PLAN LOCAL D'URBANISME

1 – MODIFICATION N°1

Rapport de présentation

Modification n°1 approuvée le **XX/XX/XXXX**

Plan de zonage modifié, zoom

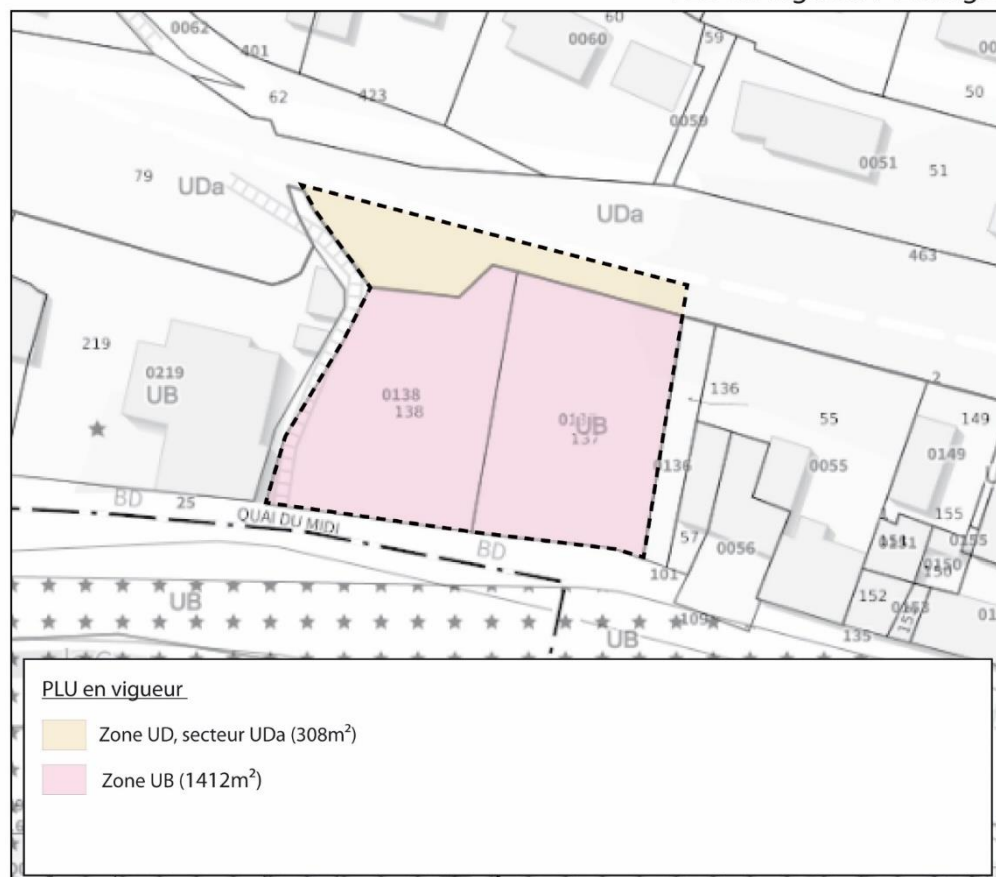
Du fait des différences topographiques importantes sur le périmètre, l'expression de la hauteur en mètres NGF et non plus par rapport au terrain naturel permettra une application facilitée de la règle pour les futurs concepteurs et services instructeurs, tout en conservant le faitage des constructions dans l'enveloppe générale des toitures côté quai (règlement actuel en zone UB), et en respectant le R+1 maximum côté véloroute (règlement actuel en zone UD).

1. Considérant le niveau du quai comme TN (terrain naturel) en partie sud (soit situation « défavorable ») à 220,5m NGF :
 - 232,5m NGF (Egout) = + 12m
 - 237m NGF (Faitage) = + 14,95m, ce qui correspond au faitage de la construction à l'ouest.

2. Considérant le niveau de la véloroute comme TN au nord :
 - 242,8m NGF (Egout) = + 5,6m par rapport à la véloroute

3. Le niveau « intermédiaire » permet d'intégrer au mieux la future construction dans le site et d'éviter l'effet de « mur » en créant une gradation des hauteurs. **Cet épannelage garantit une bonne insertion dans le site**, particulièrement depuis le centre-ville ou les berges du Calavon, d'où la vue sur le site sera la plus sensible. La hauteur à l'égout ou sommet de l'acrotère est volontairement identique à la hauteur au faitage, permettant d'assurer sur ce niveau un étage plus bas que sur le niveau supérieur, et donc de garantir les vues depuis la partie nord du secteur vers la vieille ville.

4. **Dans le secteur UBa, un recul de 6m par rapport à l'axe de la véloroute est instauré** (article UBa6), afin de suivre les préconisations du diagnostic écologique réalisé sur le secteur, qui a relevé les enjeux les plus importants sur la partie nord du secteur pour l'avifaune et les chiroptères. **Ce recul permet de garantir la préservation d'un espace tampon boisé à l'interface entre la façade de l'hôtel et la véloroute, jouant un rôle de corridor écologique.**

Projet de modification n°1 / Zonage

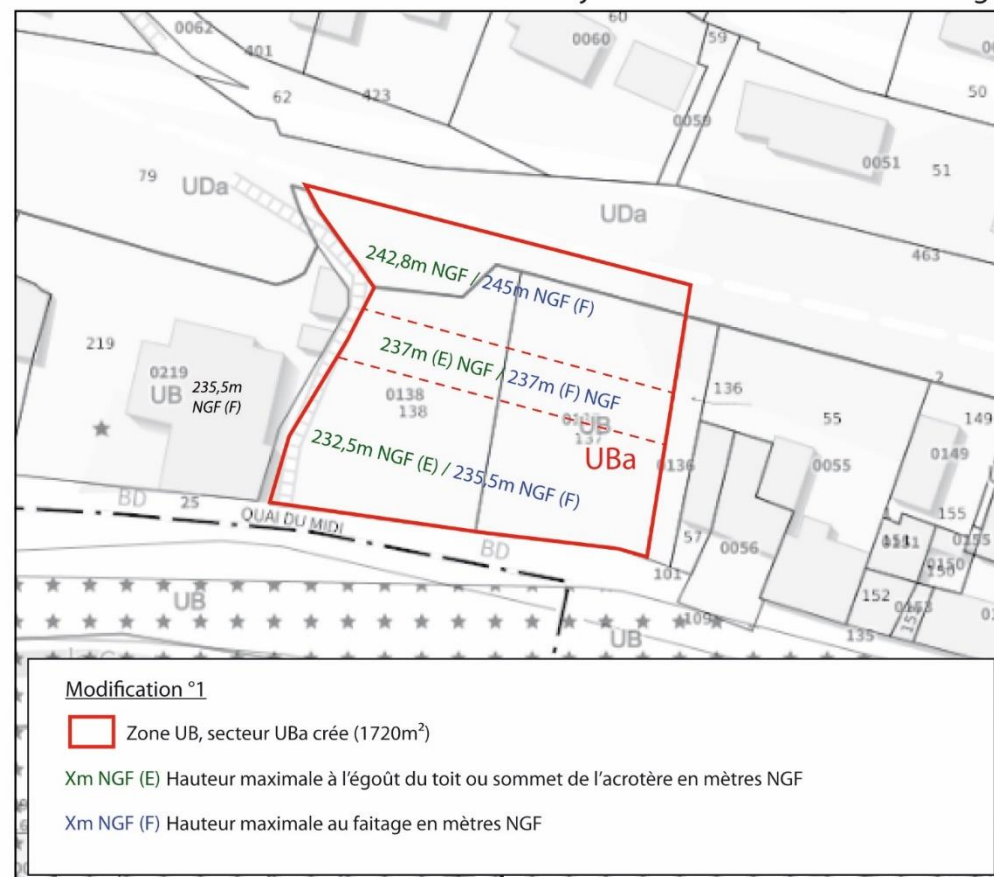
1. **De créer un nouveau secteur dénommé « UBa »** en zone UB d'une superficie de 1 720 m², couvrant 1 412 m² de zone précédemment classée UB et 308 m² précédemment classée en secteur UDa.
2. **Dans ce secteur UBa, la hauteur sera réglementée graphiquement**, selon trois strates, afin de s'adapter à la topographie du site : le long du quai au sud, un niveau intermédiaire au niveau du talus, et le long de la véloroute au nord.

Enfin, il convient de noter que le contour du secteur de mixité sociale instauré au titre de l'article L.151-15 du code de l'urbanisme sur les zones UA, UB et UC est ajusté sur le plan de zonage afin de suivre le contour du secteur UBa créé.
